Vorhabenbezogener Bebauungsplan „Im Baumgarten II“ und Änderung des Flächennutzungsplanes

Zusammenfassung der Ergebnisse im Rahmen der **öffentlichen Auslegung vom 12.12.2025 – 23.01.2026** sowie deren Abwägung, Stellungnahme und Beurteilung

Abb.: Luftbild mit lagemäßig nur extrem ungenau dargestellten verrohrten Gewässerläufen

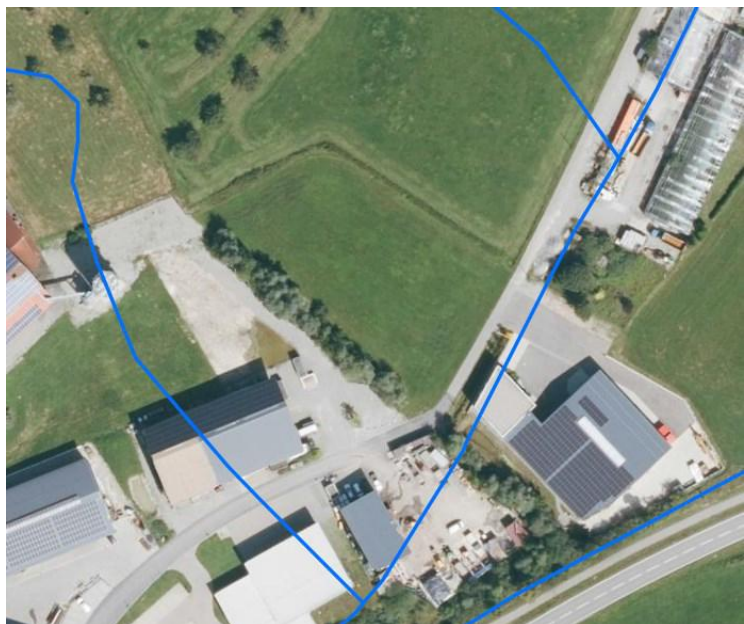
Der Planungsbereich grenzt im Südwesten an einen Entwässerungsgraben und wird nach Nordosten von einem Hochstaudensaum eingerahmt. Des Weiteren verlaufen im näheren Umfeld westlich, südlich und östlich (60-m-Bereich) des Geltungsbereichs Quell- und Seitenbäche des Riegersbachs (Gew. III. Ordnung), die bedauerlicherweise nahezu vollständig verrohrt sind.

Die genaue Lage der verrohrten Bäche im Umfeld des Geltungsbereichs ist nicht bekannt. Verrohrte Gewässer dürfen keinesfalls überbaut werden, daher ist bereits auf Ebene der Bauleitplanung deren tatsächliche Lage exakt zu ermitteln. Sollten verrohrte Gewässerstrecken noch innerhalb des Geltungsbereichs liegen, so wären diese zu öffnen und auf ein 100-jährliches Hochwasserereignis zzgl. 15 % Klimazuschlag und 0,5 m Freibordmaß auszubauen. Gewässeröffnungen stellen einen Gewässerausbau nach § 67 WHG dar und sind planfeststellungs- bzw. plangenehmigungspflichtig.

Wird zur Kenntnis genommen und beachtet.

Abb.: Luftbild mit lagemäßig nur extrem ungenau dargestellten

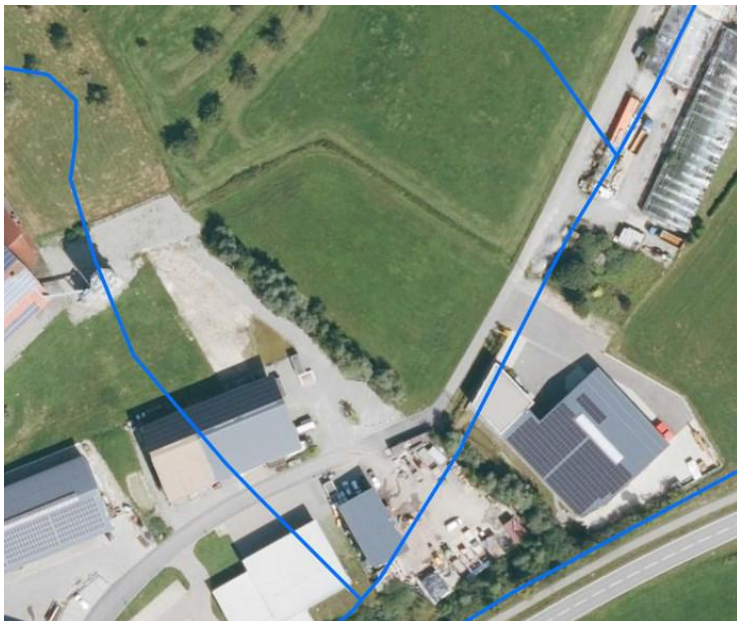
Der Planungsbereich grenzt im Südwesten an einen Entwässerungsgraben und wird nach Nordosten von einem Hochstaudensaum eingerahmt. Des Weiteren verlaufen im näheren Umfeld westlich, südlich und östlich (60-m-Bereich) des Geltungsbereichs Quell- und Seitenbäche des Riegersbachs (Gew. III. Ordnung), die bedauerlicherweise nahezu vollständig verrohrt sind.

Die genaue Lage der verrohrten Bäche im Umfeld des Geltungsbereichs ist nicht bekannt. Verrohrte Gewässer dürfen keinesfalls überbaut werden, daher ist bereits auf Ebene der Bauleitplanung deren tatsächliche Lage exakt zu ermitteln. Sollten verrohrte Gewässerstrecken noch innerhalb des Geltungsbereichs liegen, so wären diese zu öffnen und auf ein 100-jährliches Hochwasserereignis zzgl. 15 % Klimazuschlag und 0,5 m Freibordmaß auszubauen. Gewässeröffnungen stellen einen Gewässerausbau nach § 67 WHG dar und sind planfeststellungs- bzw. plangenehmigungspflichtig.

Wird zur Kenntnis genommen und beachtet.
